平成20年5月
 富士電機機器制御株式会社
 システム機器事業部

MICREX-F F55シリーズ 端子台型基板変更のお知らせ

1. 変更内容 1

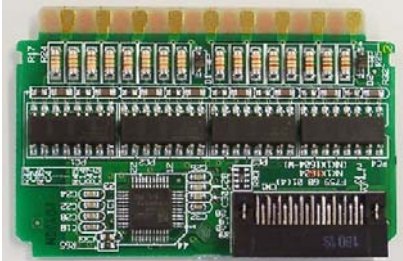
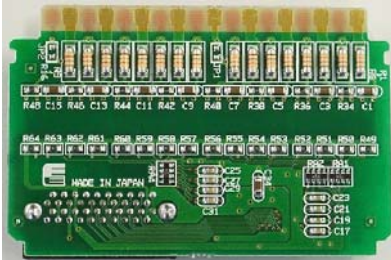
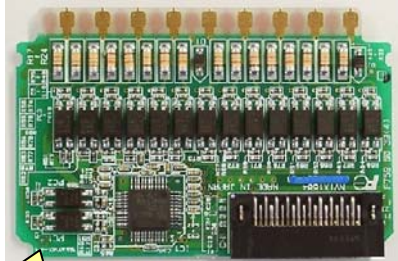
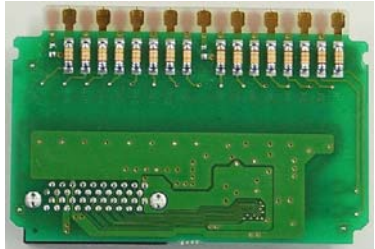
項目	対象形式	変更前（基板部）	変更後（基板部）
基板変更	MICREX-F55 I/Oモジュール NV1X1604 NV1X1604-W	 <p style="text-align: center;">フロント面</p>  <p style="text-align: center;">バック面</p>	 <p style="text-align: center;">フロント面</p> <div style="border: 1px solid black; border-radius: 10px; background-color: yellow; padding: 5px; width: fit-content; margin: 10px auto;"> フロント面へ 部品集約 </div>  <p style="text-align: center;">バック面</p>

変更理由：部品廃型対応に伴い、プリント基板を片面実装化させ、生産効率を向上させるため

2. 変更内容2

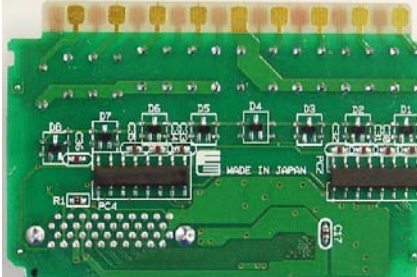
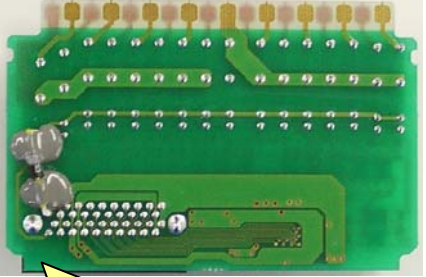
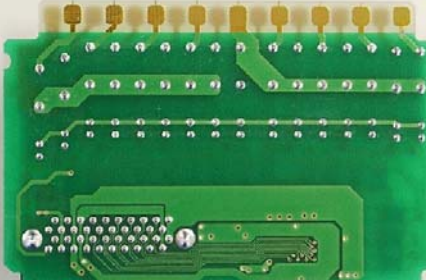
項目	対象形式	変更前（基板部）		変更1後（基板部）	
基板 変更	MICREX-F55 I/Oモジュール NV1Y16R-08	 <p data-bbox="603 517 746 551">フロント面</p>		 <p data-bbox="1310 517 1453 551">フロント面</p>	
		 <p data-bbox="890 958 1002 992">バック面</p>		 <p data-bbox="1082 958 1278 992">シリコンゴム固定</p> <p data-bbox="1342 958 1453 992">バック面</p>	
		変更2後（基板部）			
		 <p data-bbox="1310 1411 1453 1444">フロント面</p>			
		 <p data-bbox="1070 1816 1182 1850">バック面</p>

変更理由（一回目）：部品廃型対応に伴い、プリント基板を片面実装化させ、生産効率を向上させるため
 変更理由（二回目）：最新部品に変更し、部品の安定調達を図るため
